工程異常処理票

発行 No. QS088-181220-01	
発行日: 2018年12月20日	
発行社名: (有)キーステック	
部署名: 製造1係	
品管責任者	担当
製品ロットNo. 18L205	
工事No. 590187734	
発見工程 絶縁座挿入・加締め工程	
発生状況 突発	
不良現象(略図/写真)	
AMC品管課(経由部署)意見 工区内で問題あるか、輸送中の問題あるか、要因の特定をお願いします	
回答様式	管理No. AMC-18-253
5原則シート	課長 査閲 担当
要	AMC 9.12.25 1.12.25 8.12.25
不要	非上 田中

品名: GT36-1.6-2.9SCF(A)
品番: 167484-9-11
Lot No.: 1.2438
症状: 変形がまばらに発生
(右写真参照)

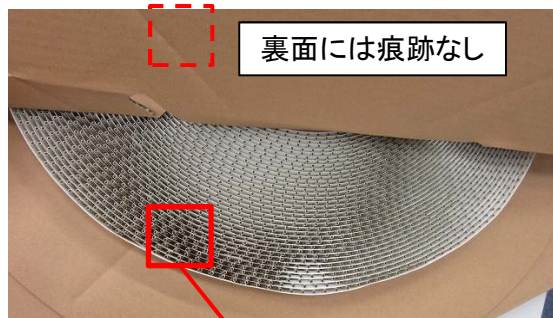
ご返却頂いたリールから巻き出して製品を確認しました。
約130cm巻き出した位置に同様の変形(板厚方向への変形)が確認されました。さらに巻き出すと
定期的に変形が発生しておりました。巻き取り時にリールに干渉すれば横方向(進行方向)で
変形しますが、本変形は板厚方向のみの変形でした。

① 外周部から約130cm

② ①の変形部から約195cm

③ ②の変形部から約190cm

④ ③の変形部から約190cm

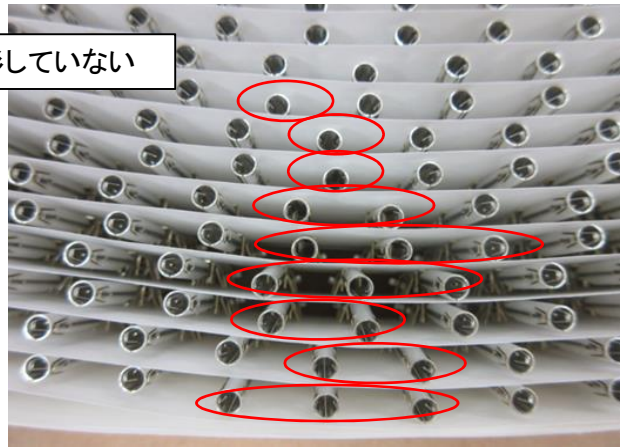
変形ピンを顕微鏡で確認しましたが本変形の要因となるようなアタリ・キズ等は見られませんでした。
再度リールに巻き戻して発生箇所を確認したところ1ヶ所に集中して発生していました。

これより内側は変形していない

4、再現実験

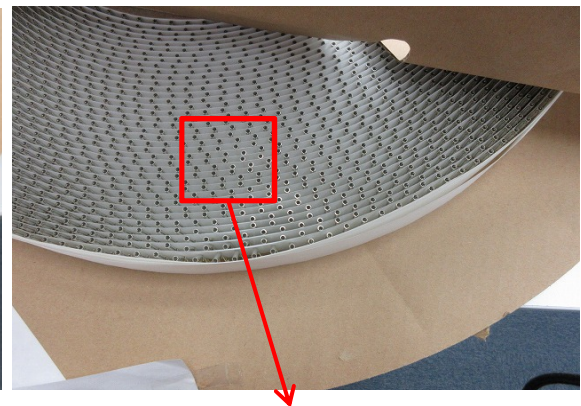
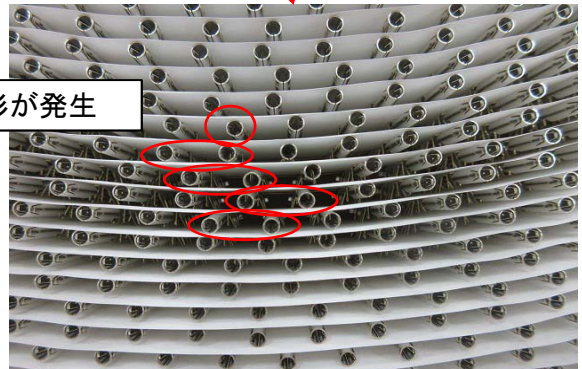
リールの一部分に強く荷重をかけてみたところ、発生数は少ないですが、局所的に同様の変形が発生しました。またリール裏面も同様に痕跡がありませんでした。

荷重をかける

同様の変形が発生

今回かなり強い力を加えましたが、ご返却品ほど多くのピンを変形させる事ができませんでした。相当強い力が加わらないとご返却品ほどの変形にはならない事になります。弊社工程の確認及び作業方法を聞き取り確認しましたが、それほど強い力が加わる工程・作業はありませんでした。

4項の再現実験の結果から、巻き取り後～ご使用頂くまでの間にリールに強い力が加わった事によって本変形が発生する可能性があります、発生工程を特定出来ておりません。

上記の通り、発生工程を特定できておりません。
関係者に本内容を周知し、取り扱いについて注意喚起を行いました。
今後も頻発するようでしたらリール幅の変更等も視野に入れて再度調査・検討を行いたいと思います。
